リコール届出一覧表

リコール届出日：令和4年10月25日

リコール届出番号	外-3479	リコール開始日	令和4年10月26日
届出者の氏名又は名称	ジャガー・ランドローバー・ジャパン株式会社 問い合わせ先：ランドローバーお客様相談室 0120-922-992		
不具合の部位（部品名）	座席ベルト等（シートベルトプリテンショナ）		
基準不適合状態にあると認める構造、装置又は性能の状況及びその原因	運転席及び助手席シートベルトプリテンショナーにおいて、製造管理が不適切なため、点火剤が内蔵されているチューブが損傷しているものがある。そのため、事故による展開時にシートベルトの弛みを巻き取ることができず、乗員が過度の傷害を負うおそれがある。		
改善措置の内容	全車両、運転席及び助手席シートベルトプリテンショナーを点検し、当該チューブが損傷しているものはシートベルトアッセンブリを良品に交換する。

改善箇所説明図

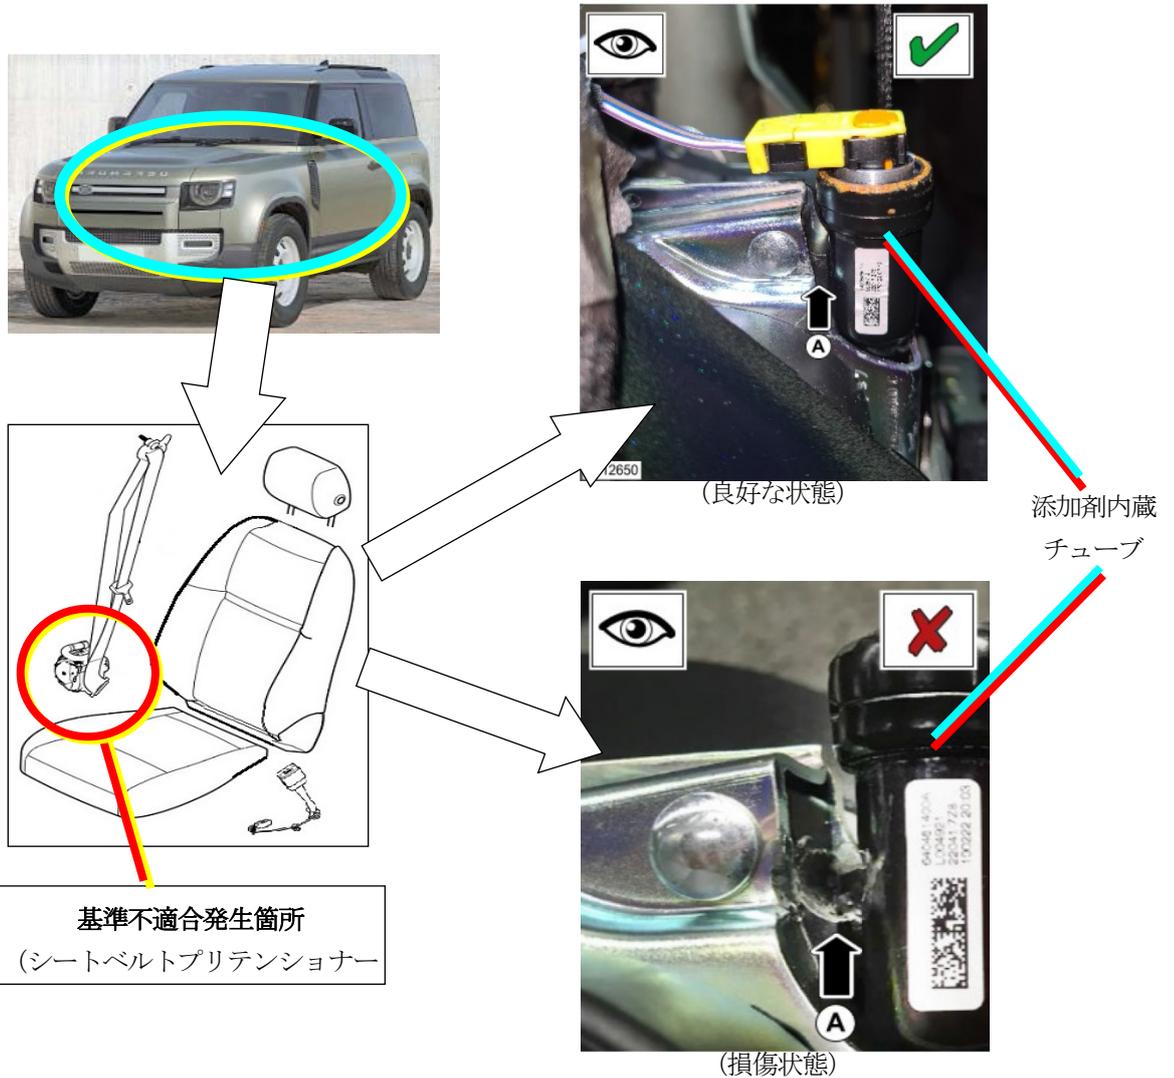
基準不適合発生箇所

運転席及び助手席シートベルトプリテンショナーにおいて、製造管理が不適切なため、点火剤が内蔵されているチューブが損傷しているものがある。そのため、事故による展開時にシートベルトの弛みを巻き取ることができず、乗員が過度の傷害を負うおそれがある。

改善の内容

全車両、運転席及び助手席シートベルトプリテンショナーを点検し、当該チューブが損傷しているものはシートベルトアセンブリを良品に交換する。
